Objet : BRUXELLES. Place des Martyrs, 22

Demande d'avis de principe portant sur l'Aménagement d'un accès PMR au Théâtre des Martyrs

Avis de principe de la CRMS

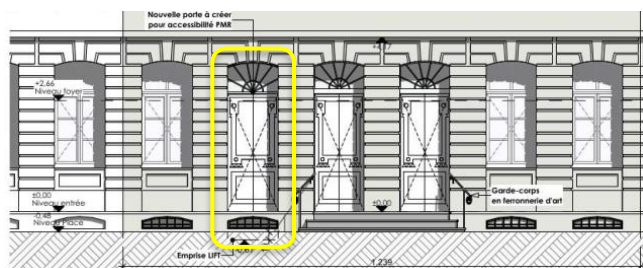
La proposition actuelle, sensiblement similaire à celle examinée en 2020, fait donc suite à la réunion tenue sur place le 23/04/2021. Cette rencontre avait donc pour objectif d'évaluer sur place les différentes

possibilités de l'installation du lift en vue de dégager une solution qui n'aurait pas pour conséquence de modifier la façade classée de manière irréversible.

La CRMS a suggéré de déplacer la plateforme élévatrice au droit de l'une des deux portes d'accès actuelles existantes, cette piste permettant de ne pas modifier la séquence d'entrée. Mais cette possibilité a été écartée, car en cas d'incendie, si la plateforme doit être actionnée pour évacuer les personnes à mobilité réduite, cela signifie que seule une porte d'entrée resterait « disponible » pour les personnes valides, ce qui est insuffisant au regard des impératifs de la norme. Cette situation est également trop contraignante en termes d'accueil du public, en temps normal. En effet, lors des événements, il n'est pas envisageable d'organiser les flux du public valide avec

Après un temps d'échanges, les représentants sur place se sont accordés qu'une troisième porte était effectivement nécessaire et que la possibilité la moins préjudiciable était en effet de revenir à la solution consistant à intégrer une plateforme élévatrice au droit de la fenêtre située à gauche des deux portes d'entrée et de transformer celle-ci en porte. A l'intérieur, les premières marches de l'escalier seraient adaptées (escalier balancé) pour faciliter l'accès vers l'ascenseur.

Proposition / Variante avec garde-corps amovible et lift pour PMR

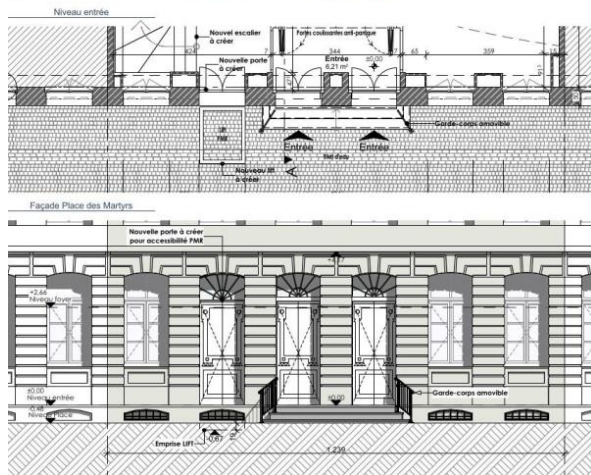
Il s'agit de deux garde-corps à placer de part et d'autre des marches des portes d'entrée (fixation sur les murs de façades) également pour des questions de norme d'accès. Accès & Go a indiqué lors de la rencontre qu'un garde-corps central n'était pas indispensable car les personnes ayant besoin de s'aider utilisent l'un ou l'autre garde-corps. NB : peu de lieux publics sur la place possèdent une entrée surélevée comme le Théâtre, plusieurs bénéficiant soit d'une entrée de plain-pied soit d'une entrée par d'autres rues. L'objet de la demande est donc très spécifique à ce cas de figure avec un risque faible d'être reproduit. Suite aux échanges sur place et à la demande d'étudier aussi l'option de dispositifs démontables, 2 variantes sont proposées dans la présente demande, l'une avec des garde-corps amovibles, l'autre avec des garde-corps fixes.

- pour la baie à transformer en porte, renoncer à une formule reproduisant une porte pleine mais opter et détailler une composition de porte s'inspirant visuellement un maximum de la composition de la fenêtre et de l'allège existante. Il s'agit de proposer un dessin qui rendra la nouvelle porte la moins perceptible possible dans les séquences et la rythmique des portes et fenêtres de l'ensemble de la place ;
- renoncer à l'option de garde-corps amovibles, trop impactante une fois placés, mais dessiner et détailler un modèle fixe de type lisse en métal ouvragé, le plus discret et intégré possible, en s'inspirant de certains éléments déjà présents sur les façades néoclassiques de la place ;
- dessiner et détailler le dispositif de la plateforme au départ d'un relevé détaillé et très précis de la situation existante
